**Avis de la mission régionale d'autorité environnementale  
Projet de centrale photovoltaïque au sol au lieu-dit « Combe Nègre »  
Commune de Savignac (Aveyron)**

N° saisine : 2022- 10637

Avis émis le 27 juillet 2022

Implantation projetée des principaux équipements – fond Google satellite – réalisation TotalEnergies

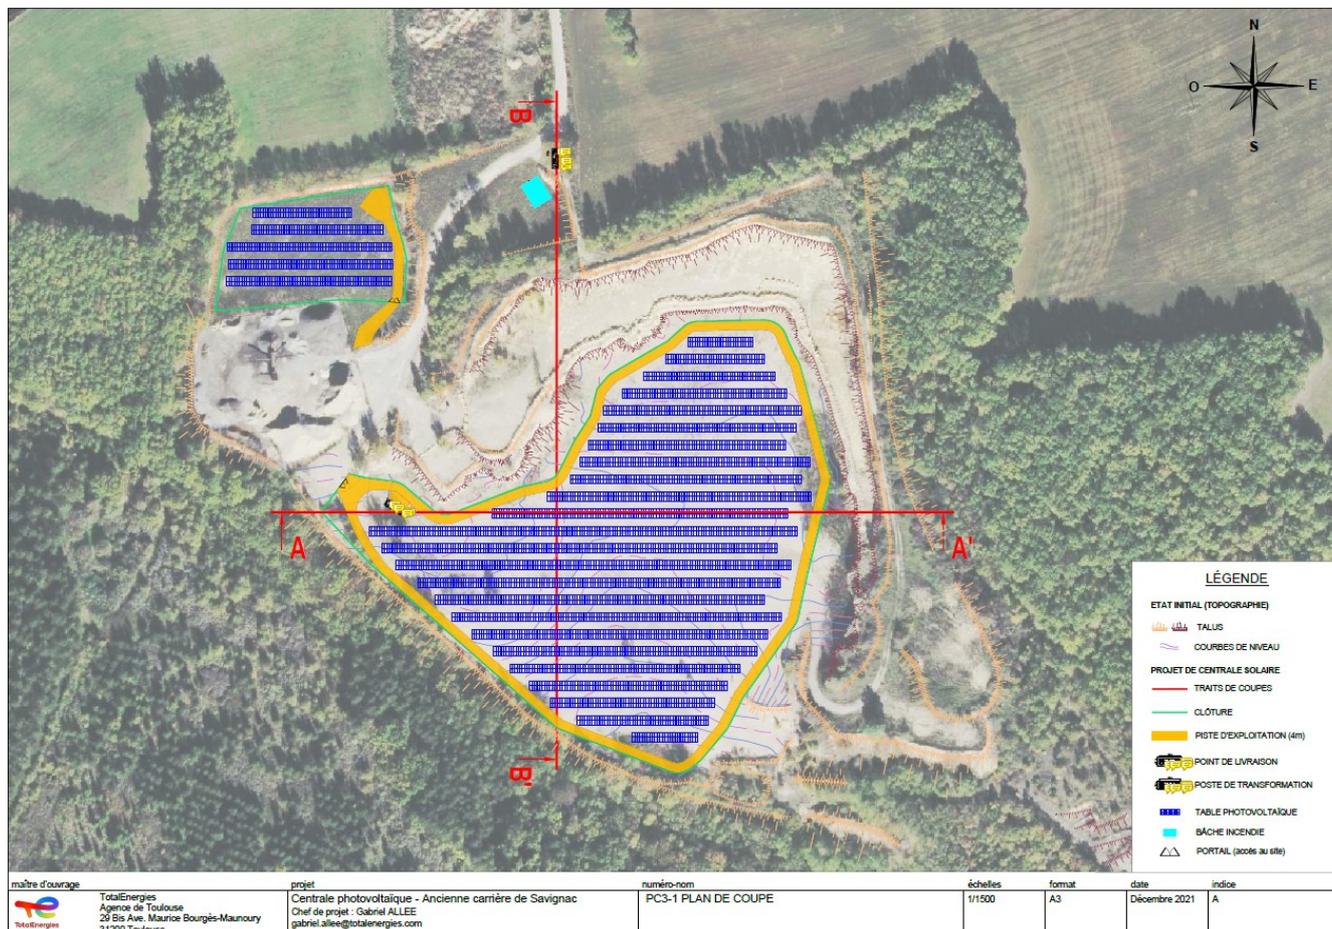
**La MRAe recommande de compléter la description des aménagements nécessaires en phase de chantier, en incluant les travaux préalables de remodelage et d'aménagement des terrains, et de mener à la suite une analyse de leurs impacts sur l'ensemble des enjeux environnementaux.**

**La MRAe recommande d'intégrer une analyse des incidences potentielles sur les habitats naturels, la faune et la flore le long des deux itinéraires envisagés de raccordement électrique du projet jusqu'au poste source (cartographie et description des enjeux a minima à partir de la bibliographie disponible). Elle recommande de présenter des mesures d'évitement ou de réduction en conséquence et de retenir l'itinéraire de moindre impact.**
